La presente nota esplicativa, da fornire al MATTM per le attività di verifica e controllo in corso da parte del Ministero, è relativa alle variazioni introdotte con la perizia di variante n° 2, approvata con Decreto del Commissario Straordinario dell'Autorità Portuale n.144 del 02/08/2016 successivamente rettificato con Decreto n° 150 del 04/08/2016

2 VARIAZIONI INTRODOTTE DALLA PERIZIA DI VARIANTE N° 2 - DECRETO DEL COMMISSARIO STRAORDINARIO N.150/2016

Figura 1 - Particolare fronte banchina antemurale.

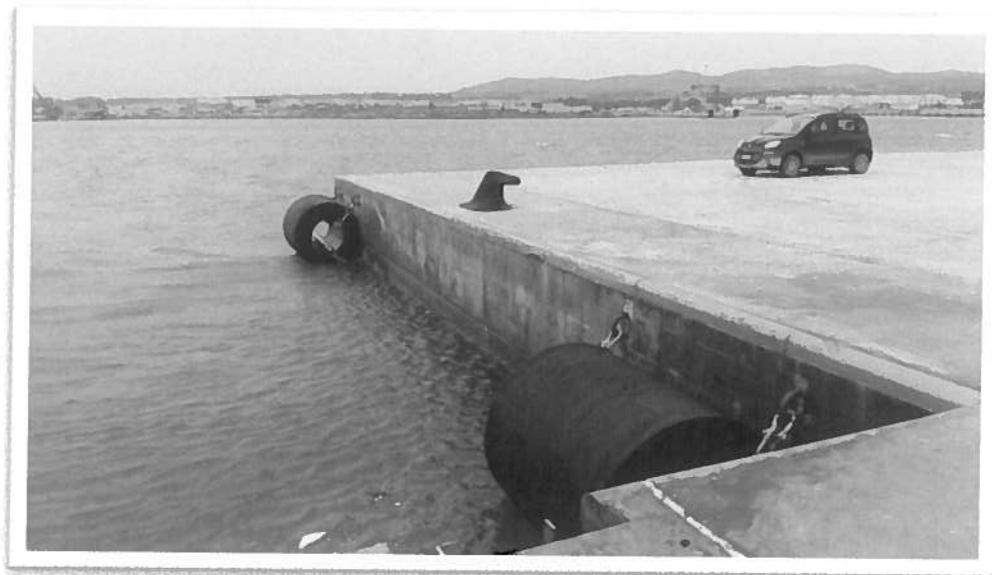
- Variazione della tipologia dei pozzetti e dei chiusini come indicato nell'elaborato 00216CIVDLVV00500500MD;
- sostituzione delle velette del P.A.C. con getto in opera, come indicato nell'elaborato 00216CIVDLVV00500500MD. Il fronte banchina quindi, invece di essere costituito da velette prefabbricate in cantiere e poi posizionate in opera è stato realizzato direttamente mediante getto di cls all'interno di apposite cassetture. Tale variazione non ha comportato modifiche in merito alla tipologia di materiale, al disegno ed alle dimensioni della sovrastruttura;

Figura 2 - Vista muro paraonde P.A.C.

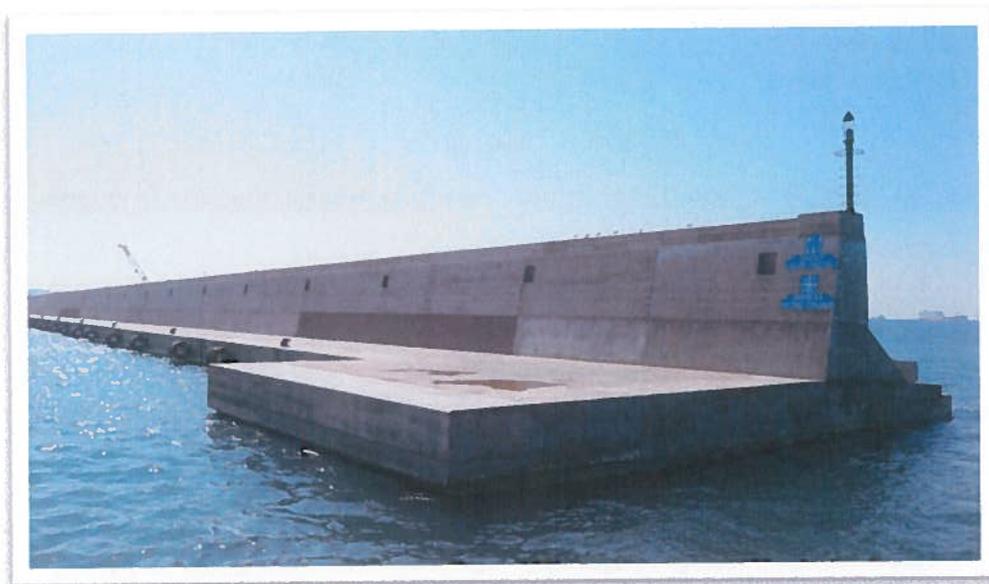
- modifica della geometria del muro paraonde in recepimento ad esigenze di metodologia costruttiva proposte dall'impresa, come indicato nell'elaborato 00216CIVDLVV00500500MD. La modifica citata ha interessato esclusivamente l'ultima parte di elevazione del muro di altezza 1,00 m che è stato realizzato di spessore 0,60 m invece che di spessore 1,75 m. Nessuna variazione sull'altezza complessiva o sulla larghezza alla base del muro è stata apportata. Detta variazione, seppur minimale, ha peraltro comportato un minore impiego di calcestruzzo nella realizzazione del muro;

Figura 6 – Fronte banchina darsena traghetti

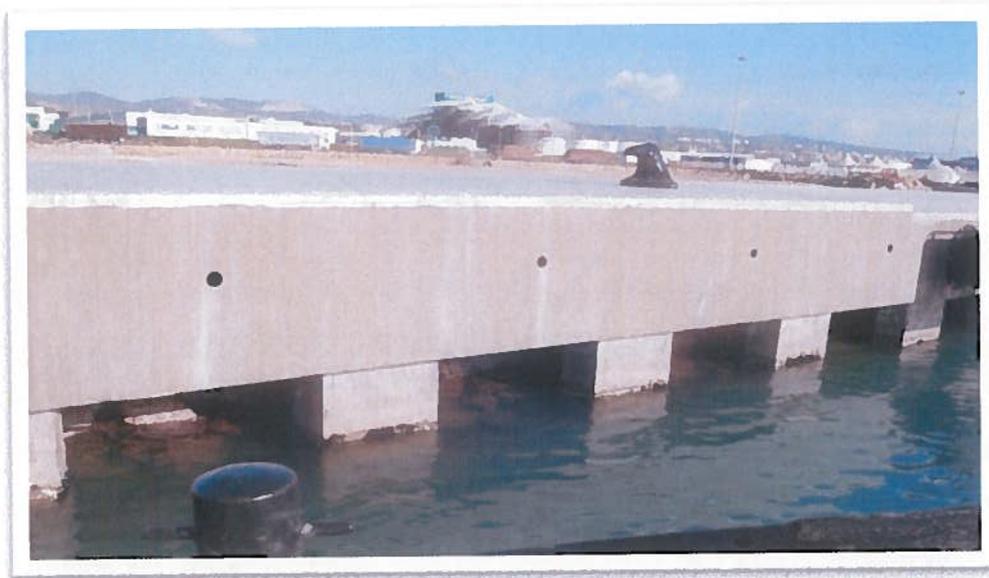
- sostituzione delle velette prefabbricate con getto in opera. Il fronte banchina quindi, invece di essere costituito da velette prefabbricate in cantiere e poi posizionate in opera è stato

realizzato direttamente mediante getto di cls all'interno di apposite cassetture. Tale variazione non ha comportato modifiche in merito alla tipologia di materiale, al disegno ed alle dimensioni;

Figura 7 – Rampa di raccordo sovrastrutture

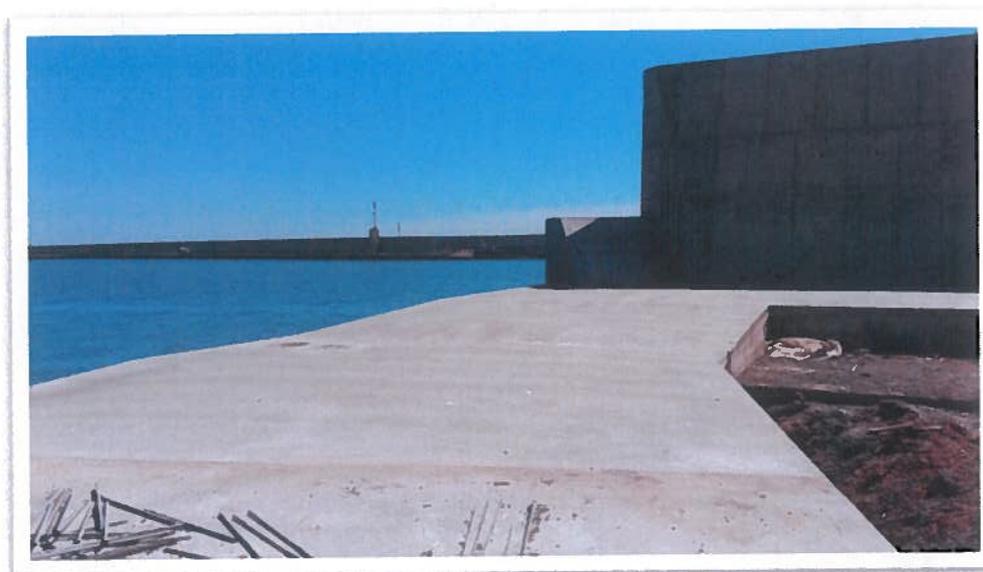
- realizzazione del raccordo tra le differenti quote delle sovrastrutture dei cassoni in posizione n°41 e n°42 (elaborato 00216CIVDLVV01003500SD). Tale dislivello è stato superato per mezzo di rampe, in luogo dei gradini previsti in Perizia di Variante N°1. Tutto ciò ha permesso una migliore fruibilità, oltre che una maggiore sicurezza, dei banchinamenti stessi.

Figura 9 – Vista sovrastruttura darsena servizi quota +,150 slmm

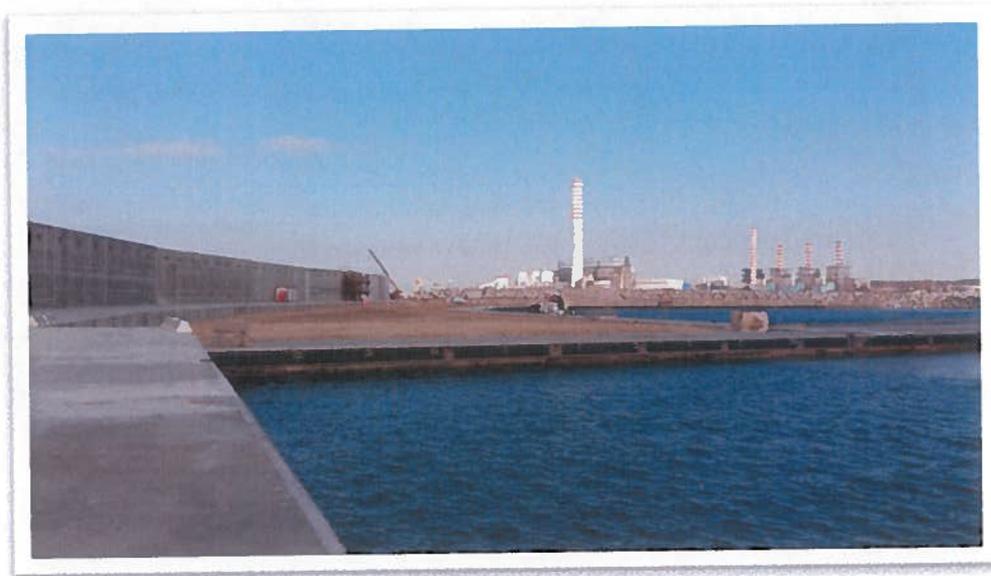
- finitura superficiale delle sovrastrutture (elicotteratura);
- modifica altimetrica di un tratto di banchina (di lunghezza pari a circa 180m) in cui erano presenti alcuni cassoni a quota +3,00 slmm ed altri a quota +2,50 slmm. Detto tratto è stato uniformato ad una quota media pari a +2,75 m slmm il tutto come rappresentato nell'elaborato 00216CIVDLVV01003700SD;
- modifica altimetrica, della quota interna della banchina della darsena (per una lunghezza di circa 360 m) portata dalla quota originaria di +1,80 alla quota +1,50 elaborato 00216CIVDLVV00900101AD;
